RESOLUCION N.º

POR MEDIO DE LA CUAL SE APRUEBA UNA OBRA HIDRÁULICA Y SE TOMAN OTRAS DETERMINACIONES

Asunto: Control y Seguimiento Ocupación de Cauce

Imagen N° 10. Cárcamo localizado aguas arriba del Botadero 5

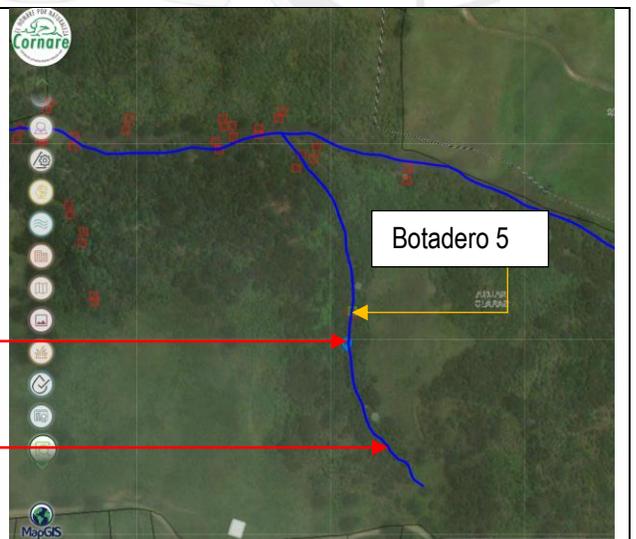
Se observa en campo que aguas arriba de la Obra N° 11, que corresponde a la estructura de descarga B5, se identifica que la fuente que discurría por este sector del predio no existe, a continuación se muestra una imagen donde se aprecia un cárcamo por donde ingresan las aguas de lluvias y escorrentías que discurren debido a la topografía del predio, y aguas abajo se encuentra el Botadero 5.

Como también se aprecia al especializar dentro del SIG Corporativo (imagen N° 11), se evidencia que la fuente aguas arriba donde se localiza el Botadero 5 ya no existe, como se había mencionado anteriormente, tampoco se observa la cobertura vegetal que originalmente se localizaba en los alrededores de la fuente, esta situación ya se había identificado dentro de la solicitud del trámite de modificación y que fue el motivo por el cual no se autoriza el botadero mencionado.

1. Retirar la obra N° 11, estructura de descarga B5, la cual no se encuentra autorizada por la Corporación por localizarse sobre el cauce de la fuente hídrica, generando una afectación nociva, dicha intervención va en contravía al Decreto 1076 de 2015. ARTÍCULO 2.2.1.1.18.1., tal y como se le había informado en **ARTICULO TERCERO** de la Resolución RE-04450-2023 del 17 de octubre de 2023.
